Dott. n.: TBKW_20168_D_EN

KMX7* Nuovo design a baionetta
Dicembre 2021

Descrizione: Modifica al design della baionetta KMX7 per migliorare la ritenzione della ciotola nel piedistallo.

Vecchio design (rosso) con 3 alette e nuovo design con 4 alette (verde)

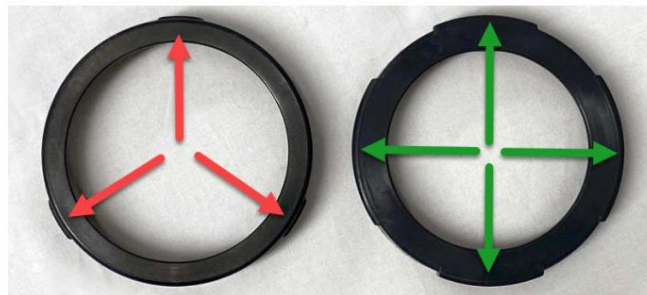
Causa principale: a causa di parti prodotte fuori specifica, potrebbe verificarsi un'incoerenza nella posizione e nella coppia di bloccaggio della tazza. Ciò può causare lo spezzamento dell'anello di plastica, il blocco della ciotola nel piedistallo o lo sblocco durante l'uso.

Differenza di design: è stato sviluppato un nuovo design a baionetta per risolvere questi problemi. La nuova soluzione a baionetta ha un design diverso e un numero maggiore di alette per impedire l'espulsione della ciotola e ridurre il rischio di rottura.

Vecchio design (pre-21D14).	Nuovo design (post-21D14).
Plastica Squillo		
Bicchiera Ciotola Assemblea		
Inossidabile Acciaio Ciotola		
Ciotola Baionetta PRESA

Riparazioni di servizio: i nuovi e vecchi tipi di baionetta non sono intercambiabili. Quando viene sostituita una singola parte (anello in plastica, vaschetta o presa vaschetta), gli altri componenti devono essere abbinati.

Esempio: quando un cliente ha una data di prodotto codificata **prima di 21D14** e ordina una **nuova tazza**, è necessario sostituire anche l'attacco a baionetta **AS00002703** della tazza.
